znak: D25C/251/N/19-30rj/22

Wejherowo, dnia 11.07.2022 r.

D.25C/250/539/2022

Zgodnie z art. 135 ust. 2 ustawy z dnia 11 września 2019 r. - Prawo Zamówień Publicznych (t. j. Dz. U. z 2021 r. poz. 1129 z późn. zm.), zwanej dalej ustawą Pzp oraz rozdz. XI Specyfikacji Warunków Zamówienia, w związku z zapytaniem Wykonawcy w postępowaniu prowadzonym w trybie przetargu nieograniczonego na: **SUKCESYWNE DOSTAWY ASORTYMENTU JEDNORAZOWEGO I WIELORAZOWEGO UŻYTKU DO SZPITALI POMORSKICH SP. Z O.O.**, znak: **D25C/251/N/19-30rj/22**, niniejszym przedkładam odpowiedź Zamawiającego.

**Dotyczy:** Zadanie nr 25, poz.1:

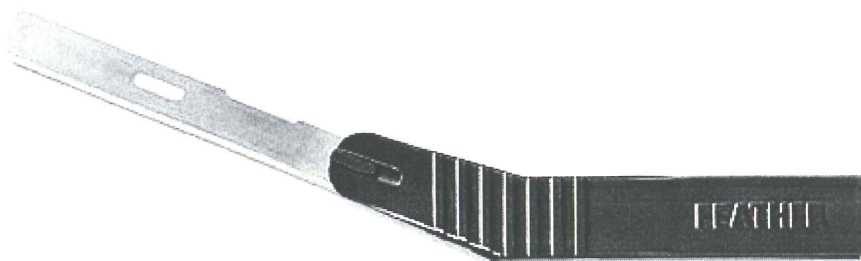
Wnosimy o zmianę opisu przedmiotu zamówienia. Zwracamy Zamawiającemu uwagę na fakt, iż podane przez Zamawiającego wymiary noży (to jest 80 x 8 mm) oznaczają, iż wymagane jest dostarczenie noży niskoprofilowych. Naczelną zasadą jest fakt, iż wszystkie dostępne na rynku noże mikrotomowe niskoprofilowe są wystandaryzowane względem uchwytów mikrotomowych. Oznacza to wprost, iż muszą one pasować do wszystkich uchwytów mikrotomowych niezależnie od modelu mikrotomu czy producenta. Głównym zadaniem noży mikrotomowych jest skrawanie preparatów (w tym wypadku bloczków histopatologicznych) na mikrotomie. Żaden uchwyt mikrotomu nie posiada elementów mocujących, które wymuszają stosowanie dodatkowych uchwytów technologicznych w nożach mikrotomowych, a do których niezbędne byłyby dodatkowe otwory. Mocowanie noży odbywa się głównie poprzez wsunięcie noża w szczęki uchwytu mocującego, a następnie zaciśnięcie uchwytu na nożu. Na potwierdzenie powyższego pragniemy również zwrócić uwagę, iż część ogólnodostępnych noży niskoprofilowych nie posiada żadnych otworów technologicznych, np. Plasma Blade Slee Medical GmbH, a są z powodzeniem stosowane do cięcia na mikrotomie. Zatem wymóg dostarczenia noży posiadających otwory technologiczne o konkretnych wymiarach i konkretnej lokalizacji nie ma uzasadnienia technologicznego podczas pracy na mikrotomie, nie wpływa na pracę i funkcjonalność urządzenia, a podanie wymiarów i lokalizacji każdego z otworów stanowi ograniczenie konkurencji.

Nie bez znaczenia jest też fakt, iż producenci noży mikrotomowych opisanych w specyfikacji nie uwzględniają podanych przez Zamawiającego parametrów otworów w opisie swych produktów, zatem przedstawione wymiary i ich lokalizacja mogą być obciążone ryzykiem błędu, wynikającym z narzędzi pomiarowych, w szczególności jeżeli podane wymiary odnoszą się do tak niewielkich rzędów wielkości wymiarów wyrażonych w milimetrach.

Przykład takiego uchwytu przedstawiamy poniżej.

Zamawiający nie dopuszcza.
